Entesa per Sabadell

Al·legacions d'Entesa per Sabadell al Pla de millora urbana per la modificació de l'ordenació de volums de la unitat d'edificació "Taulí i entorn" del Parc Taulí, PMU-138,

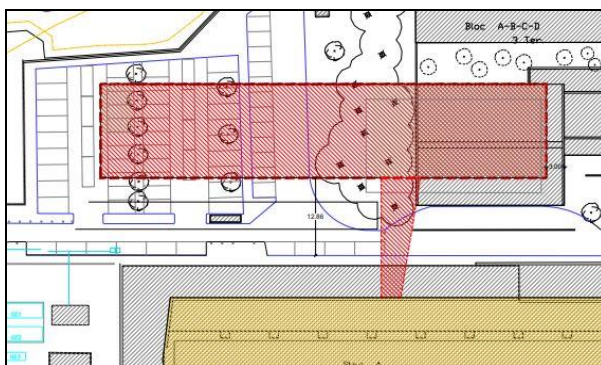
Concretar si l'objectiu del PMU-138 és modificar els paràmetres urbanístics per permetre una construcció de B+4+T o mantenir els vigents de B+3+T.

D'altra banda un Pla de Millora Urbana no és l'instrument adequat per a modificar una determinació establerta pel PGMOS i considerada Norma Bàsica, com és variar l'ARM. L'instrument adequat seria una MPG.

Captura dels plànols del PMU-138 de la ubicació del nou edifici

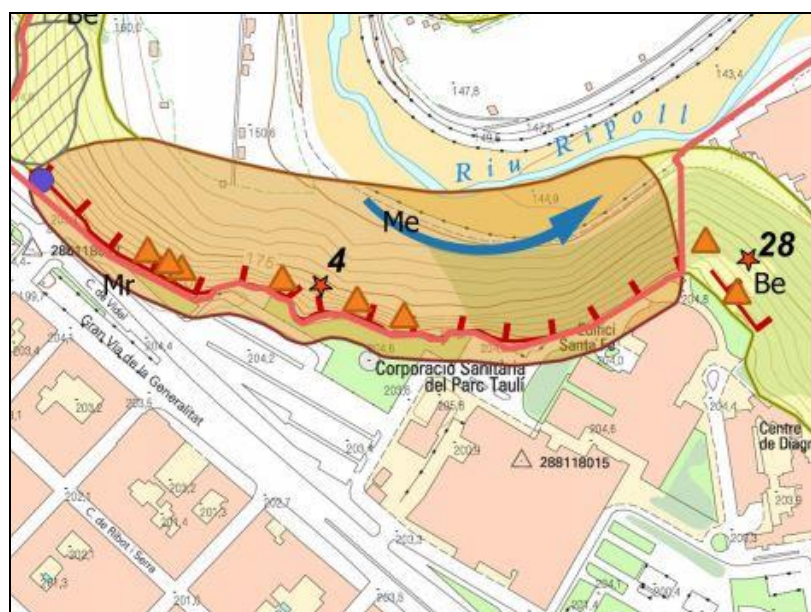
Pel què s'observa en el contingut de la documentació no s'ha considerat el fet que part del nou edifici ocupi o estigui en el llindar d'una zona qualificada amb *Perillositat mitjana per retrocés*.

La documentació ha de contemplar aquesta situació i aportar els informes que justifiquin les mesures adoptades o les limitacions de l'ocupació per a garantir que el risc és assumible.

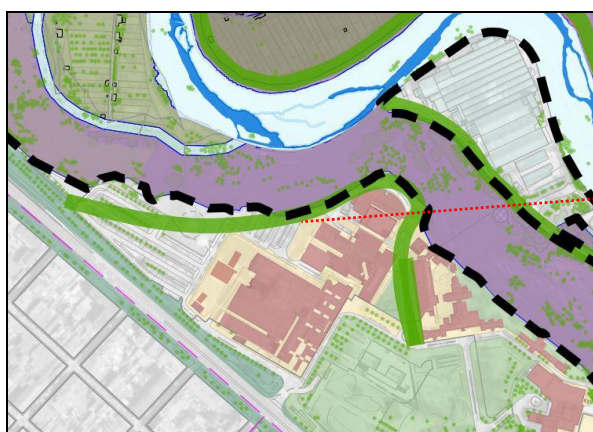
A pesar d'aquesta obligació, ni en la memòria, ni en el document titulat avantprojecte, ni en els plànols de la proposta es contempla la previsió de les places d'aparcament que correspondrien. Una quantitat que podria ascendir a 18 places en base el nombre de llits representats en els plànols de la proposta, més si tenim en compte que la construcció de l'edifici comportaria la desaparició d'una cinquantena de places d'estacionament existents en un espai habilitat per aquesta fi.

Que en la documentació escrita i gràfica de la proposta es concreti la previsió del nombre de places d'aparcament que corresponen, donant compliment al que determina el PGMOS.
